Künstlerhaus
Königstraße 93

Baumaßnahme:
Generalsanierung
3. BA

Genehmigungsplanung - abschließende Tektur

Generelle Änderungen zum genehmigten Planstand vom 21.06.2017

A-A Längsschnitt M 1/100 Genehmigungsplanung - abschließende Tektur

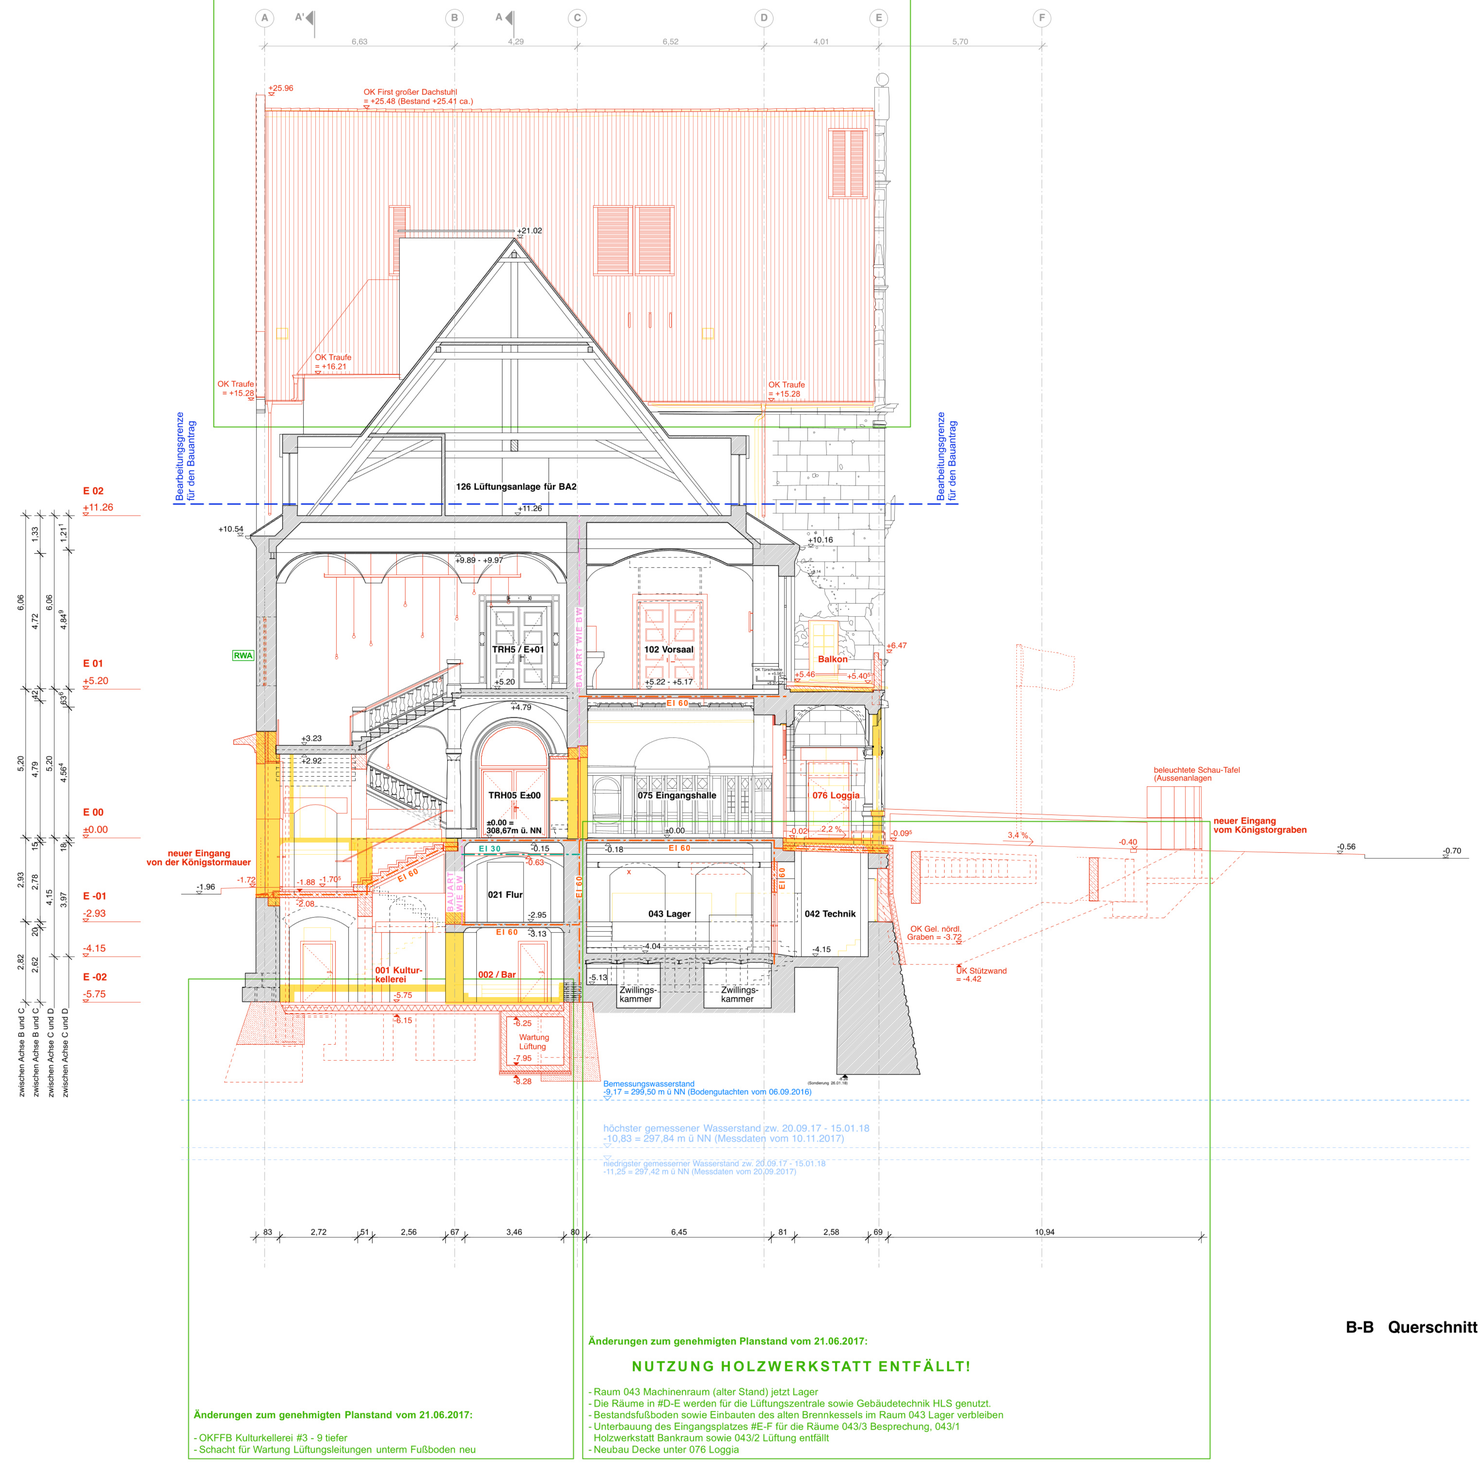
- Dachfläche großer Dachboden nach Ertüchtigung mit Bestandsziegeln neu eingedeckt
- Anordnung der Lüftungsöffnungen in Dachfläche großer Dachboden geändert

- OKFFB Kulturkellerei #3 - 9 tiefer
- Schacht für Wartung Lüftungsleitungen unterm Fußboden neu

NUTZUNG HOLZWERKSTATT ENTFÄLLT!

- Raum 043 Machinenraum (alter Stand) jetzt Lager
- Die Räume in #D-E werden für die Lüftungszentrale sowie Gebäudetechnik HLS genutzt.
- Bestandsfußboden sowie Einbauten des alten Brennkessels im Raum 043 Lager verbleiben
- Unterbauung des Eingangsplatzes #E-F für die Räume 043/3 Besprechung, 043/1 Holzwerkstatt Bankraum sowie 043/2 Lüftung entfällt
- Neubau Decke unter 076 Loggia

Ost **Ansicht** M 1/100

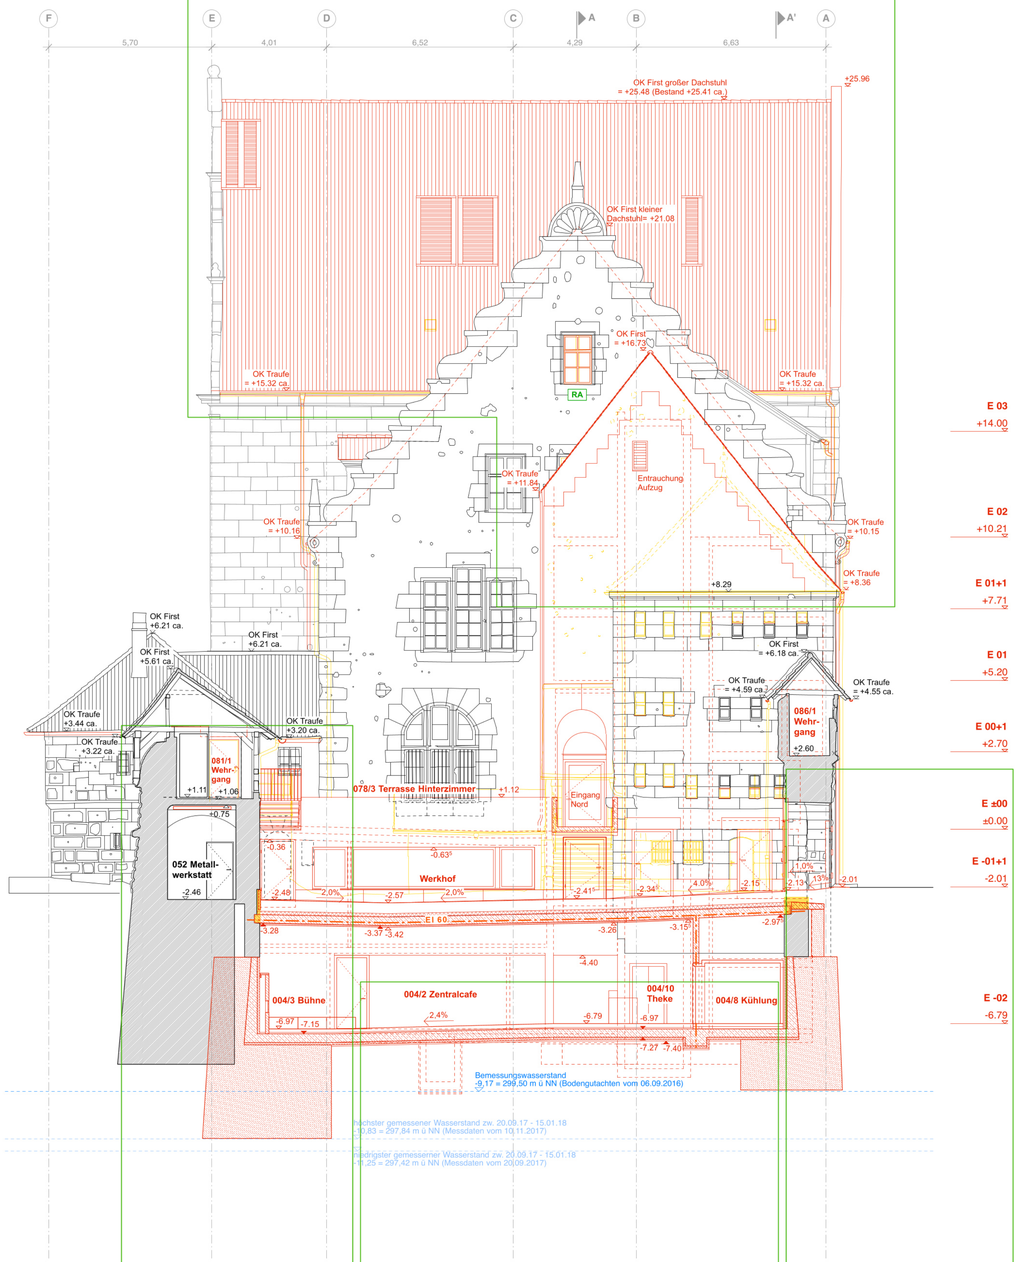
- Dachflächen kleiner und großer Dachboden nach Ertüchtigung mit Bestandsziegeln neu eingedeckt
- Anordnung der Lüftungsöffnungen in Dachfläche großer Dachboden geändert
- Erneuerung Fenster im TRH3 E+03 wegen erforderlicher RA-Funktion
- Traufhöhe WC-Turm Ost nach fortgeschrittener Durcharbeitung der Planung 18cm niedriger
- Erscheinungsbild des WC-Turm-Giebels angepasst

- Terrasse Hinterzimmer jetzt über neue Treppe an Laubengang und angrenzenden Hinterzimmer Nebenraum angebunden
- Türverbreiterung Hinterzimmer Nebenraum / Laubengang wegen Fluchtweg-Anforderung

- Fußbodenniveau 004/8 Kühlung, 004/10 Theke und 004/2 Zentralcafe an darunterliegenden Bestandskanal angepasst, da dieser Kanal bestehen bleibt. Fußboden im Zentralcafe mit Gefälle
- Schnittebene für Noransicht verschoben, so daß durch 004/8 Kühlung geschnitten wird

- Anbindung des Werkhof-Niveau an Königstormauer wegen verbleibenden Schacht vor der Einfahrt angepasst
